Por medio de la presente se hace entrega de un original, copia y cd, de las respuestas a la nota **DEIA-DEEIA-AC-0003-2001-2021**, correspondientes al Estudio de Impacto Ambiental, Categoría II, titulado **“REHABILITACION DE CARRETERA HACIA EL FUERTE SAN LORENZO, DISTRITO DE COLÓN, PROVINCIA DE COLÓN”**, cuyo promotor es **MINISTERIO DE OBRAS PÚBLICAS (MOP)** a desarrollarse en el Corregimiento de Cristóbal y Distrito de Colón, Provincia de Colón.

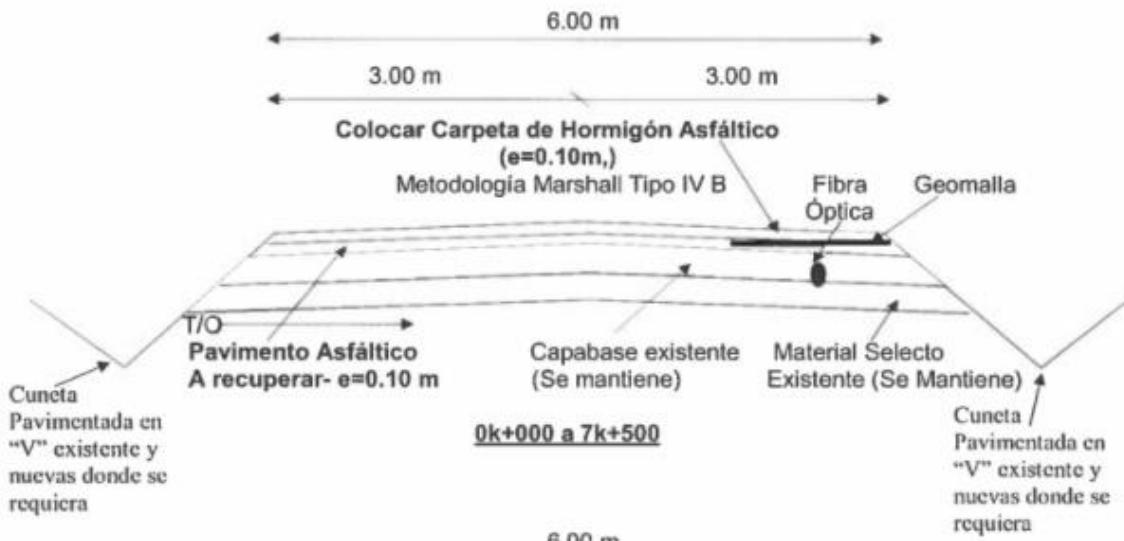
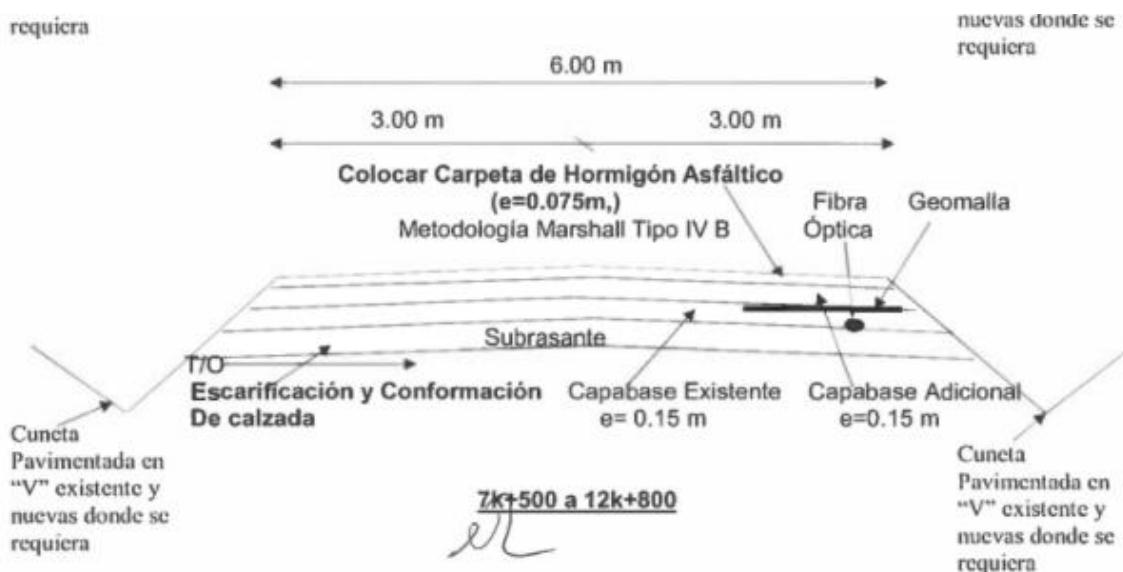
- a. Ampliar el alcance y actividades del proyecto sobre los cables de telecomunicaciones (fibras ópticas).
- b. Identificar la magnitud/valoración del riesgo por la reubicación y ubicación de los cables de telecomunicaciones internacionales sobre la rodadura y costado de la vía.
- c. Presentar el Plan de Riesgo y Plan de Contingencia a implementar en caso de la posible afectación del proyecto sobre las infraestructuras de telecomunicaciones.

- a. Las utilidades públicas de las empresas Century Link (cable de fibra óptica de internet internacional), CWP y ENSA será redireccionada solamente en el área del puente Vehicular sobre el Río Arenal (realineamiento), área que se adaptará para las conexiones necesarias, facilitando la instalación de dichas utilidades, (incorporándola al diseño del puente). Antes y después del puente, se mantiene la línea existente. Dicho trabajo se realizará de forma conjunta con las empresas involucradas (Century Link, CWP y ENSA).

Como en el resto de la vía se mantiene la ubicación actual de las utilidades públicas, sólo se cambiará la metodología constructiva en conformidad con la solicitud del Ministerio de Obras Públicas, mediante nota DNI-0569-2021 del 4 de febrero de 2021 en la cual se solicita a la empresa adjudicada, la instalación de una geomalla y sistema de pavimento idóneo para evitar algún tipo de afectación a lo largo de la vía, eliminando el riesgo de afectación a estos cables soterrados. (fibra óptica). Con esta nueva metodología en la

construcción, no se contempla la eliminación de la capabase existente, sino que se colocará una capabase adicional sobre la geomalla y sobre dicha capabase adicional la carpeta de hormigón asfáltico. Esto minimizaría el efecto transmisión grietas y refuerza el área en donde se ubica la fibra mencionada.

Presentamos en el adjunto, el detalle del pavimento a construir sin la modificación; y la nueva formulación conceptual a construir, mostrada en la parte de abajo.

- c. El plan de riesgo y contingencia no aplica con esta nueva metodología constructiva. Los cables existentes se protegerán mediante geomalla y capa base adicional antes de iniciar los trabajos de rehabilitación de la vía, los cuales no implican excavaciones que puedan poner en riesgo la integridad de los cables.

Figura: Distancia del proyecto a áreas pobladas.

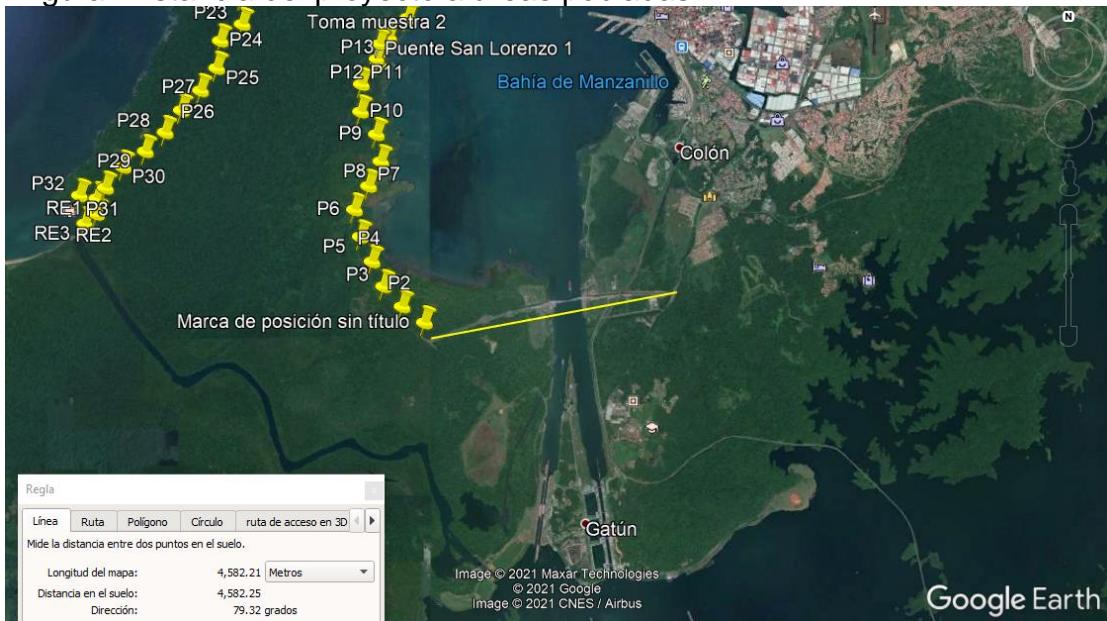
- i. Aportar encuestas originales aplicadas a la población del área de influencia del proyecto.
- ii. Presentar el punto 8.3 Percepción local sobre el proyecto, obra o actividad, con base a las nuevas encuestas aplicadas.

Respuesta: Es importante señalar que, dentro del área de influencia directa del proyecto, no se ubican áreas pobladas, debido a que, siendo un área protegida (conocida como Bosque Protector y Paisaje Protegido San Lorenzo (BPPPSL)) se restringe el desplazamiento permanente de la población que paulatinamente evoluciona en las grandes ciudades de esta provincia. Considerando este aspecto el proceso de consulta se movilizó hacia los sectores poblados más cercanos del sitio de actividad del proyecto, aproximadamente 1.5 kilómetro, debido a que en la mayor proximidad del proyecto se pueden determinar algunos aspectos que pueden ser influyentes al momento en que cada persona consultada brinde su opinión, a saber: generación de ruido, vibraciones, dispersión de polvo, limitación en la movilidad por la obstrucción de las vías, aspectos éstos que, en la medida en sea más amplio el distanciamiento del muestreo disminuye la posibilidad de tomar en cuenta estos criterios.

El proyecto, presenta una distancia de más de 4.5 km de distancia hacia los sectores poblados(residenciales), del área.
